(別紙資料) 福井要原子力安全専門委員会への要請書・説明図

【第1項目資料】

- ◆ 図2. 設置許可基準規則第55条及び関電の「審査で説明した対策」と「自主的対策」

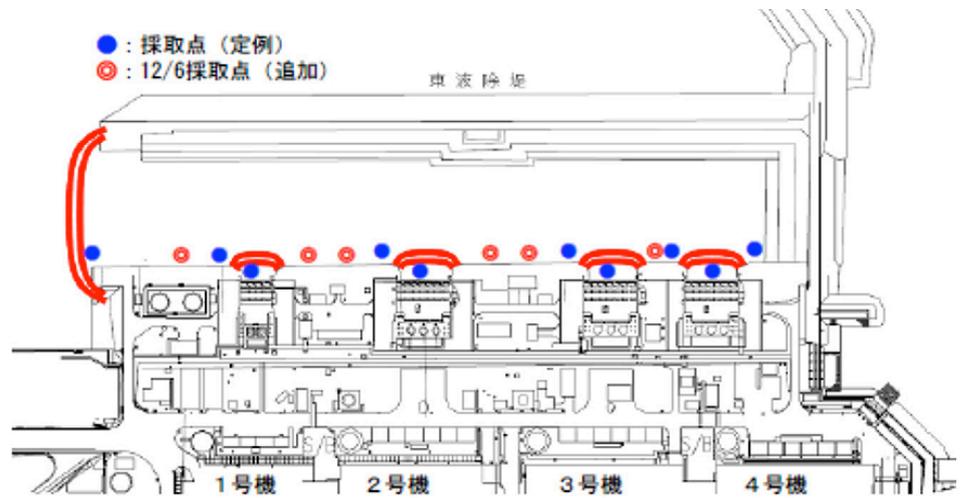
- 大気への拡散抑制として、放水砲を配備。
- 海洋への拡散抑制として、シルトフェンス及びゼオライト(高浜:10t)を発電所に配備。

- 浄化装置用の調達に時間がかかるゼオライトについて、初動段階で必要な量(10t)を発電所構外へ事前配備。

◆図4. 使用済燃料ピットの安全性

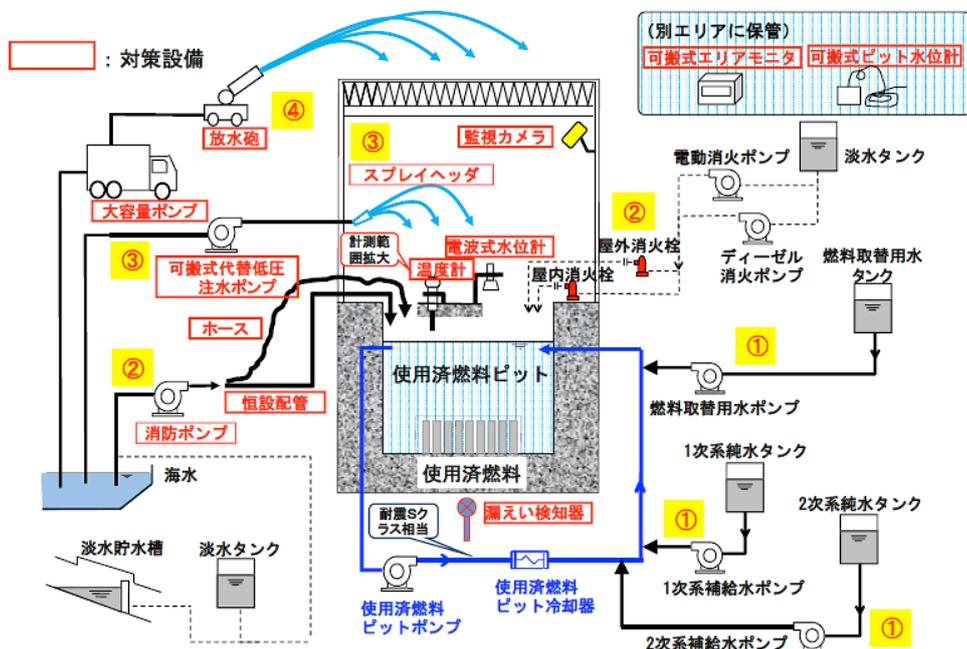
テロで航空機が衝突したときに使用済燃料ピットの側壁や底が破壊されることがないのか。もし破壊されれば、図のような対策の有効性はどうか、何も説明されていない。

◆図5. 六ヶ所再処理工場の使用済燃料受入・貯蔵プールの現状

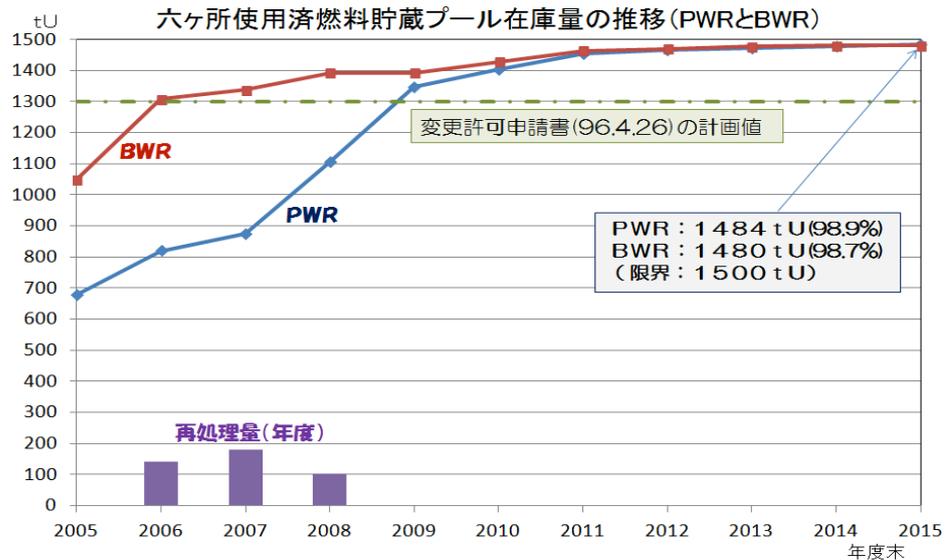
関電は使用済燃料は六ヶ所に運ぶと答えたが、そのプールは右図のように満杯。本来なら側壁の修理ができるよう1300トンでとどめるべきだった。再処理できる見込みも立っていない。

◆図7. 入倉・三宅式とそのばらつき

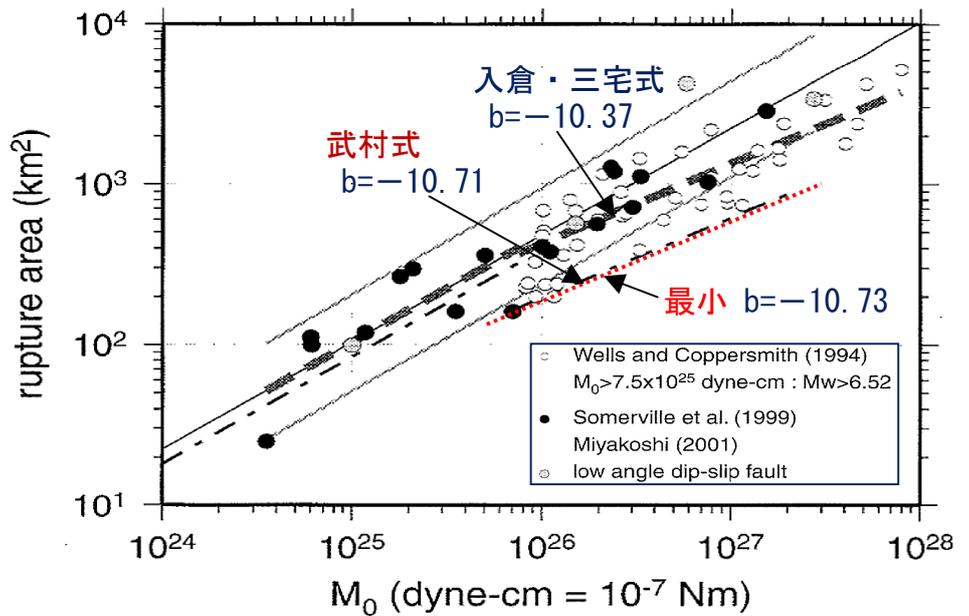
審査ガイド 3.2.3 項では、上記の不確かさとは別に、経験式のばらつきを考慮するよう指示。
 右図で最小の切片 $b=-10.73$ を考慮すると、地震モーメントは入倉・三宅式の 5.2 倍に。武村式のばらつきまで考慮すると、地震モーメントは入倉・三宅式の 11.5 倍になる。

◆図8. 規制委員会ホームページ資料7頁の図

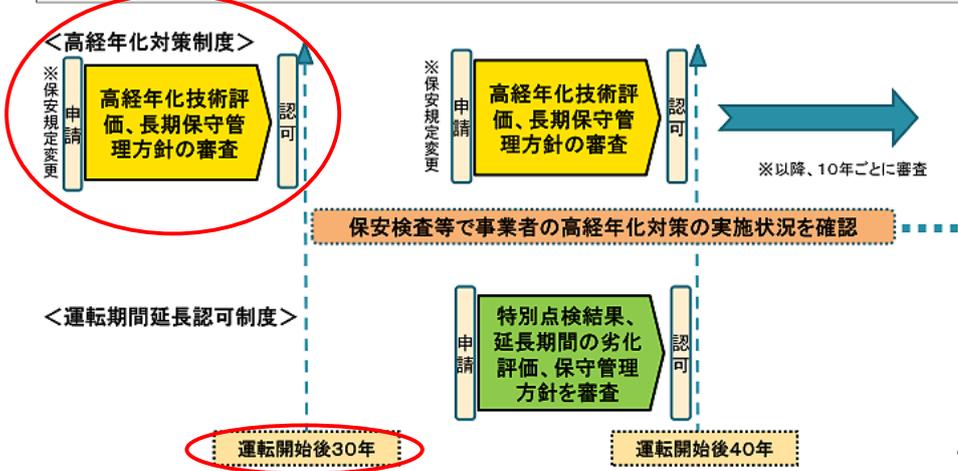
右図の左下に運転開始後30年と書かれている点線より前に、高経年化技術評価、長期保守管理方針の審査を経て認可(保安規定の認可)を受けることが明記されている。つまり、高経年化技術評価などは30年目を迎える前に審査を終えているべきなのだが、高浜3・4号はまだ審査中である。
